**INFORME DE HITO DE CONTROL**  
**N° 006-2021-OCI/0369-SCC**

**“RECONSTRUCCIÓN DE TRAMO 2-1141- PUENTE LOS  
INGENIEROS DESDE JR. BOLOGNESI HASTA JR. SAN  
MARTÍN, DISTRITO DE CAJABAMBA, PROVINCIA DE  
CAJABAMBA, DEPARTAMENTO CAJAMARCA”**

**HITO DE CONTROL N° 4: EJECUCIÓN DE OBRA - VALORIZACIÓN N° 1 E  
INFORME DE COMPATIBILIDAD**

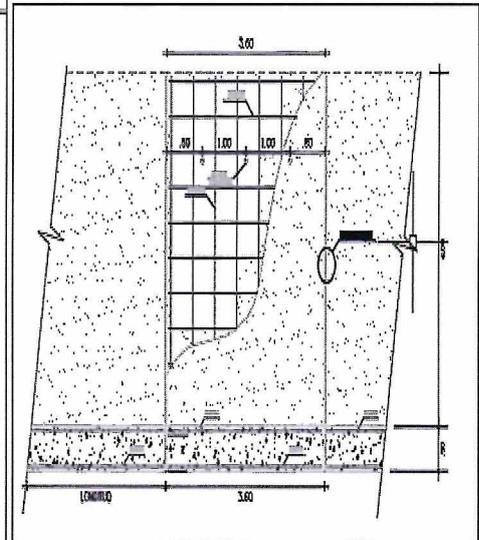
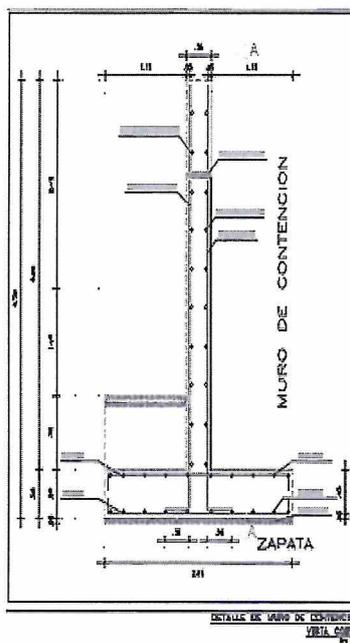
Sin perjuicio a lo expuesto, la comisión de control realizó la visita a la obra en mención, recabando información con respecto al estado situacional de la misma, evidenciando trabajos de excavación (movimiento de tierras) y mejoramiento con material de río (piedra grande) en cimentación de muro de contención, lado derecho aguas abajo del puente, los cuales, después de la revisión al expediente técnico, no se encontrarían descritos en este; no obstante, con respecto al mejoramiento, el personal técnico indicó que, la realización de dicho trabajo no ocasionaría mayores gastos para la Entidad; ahora bien, para los trabajos de movimiento de tierras para el muro de contención estos se vienen realizando, a pesar de no estar contemplados como partida en el expediente técnico, no siendo descrito en el informe de compatibilidad ni asientos de obra; como se aprecia a continuación:

Descripción	Evidencia en el Expediente Técnico					
<u>Partidas de Movimiento de Tierras<sup>10</sup> en la construcción de Muro de Contención</u>	En el expediente técnico no contempla la ejecución de dichas partidas como se aprecia en el presupuesto:					
“(…) Comprende las excavaciones, cortes, rellenos y eliminación del material excedente, necesarios para alcanzar los niveles proyectados del terreno en la ejecución de la edificación y sus exteriores; así como dar cabida a los elementos que deban ir enterrados y subterráneos, tales como cimentaciones, tuberías, etc. (…)”	03.02	MURO DE CONTENCIÓN			403,156.07

03.02.02.06	CURADO DE CONCRETO	m <sup>2</sup>	1,074.60	5.35	5,749.11
	En los planos del expediente técnico se puede apreciar las dimensiones para solado y cimentación en muros de contención, en tal sentido requiere movimiento de tierras no descrito en el presupuesto.

Descripción	Evidencia en el Expediente Técnico
	<p>En la fotografía se aprecia a grupo de trabajadores realizando el mejoramiento de suelo de fundación para la cimentación de muro de contención; asimismo, gran cantidad de material producto de la excavación.</p>
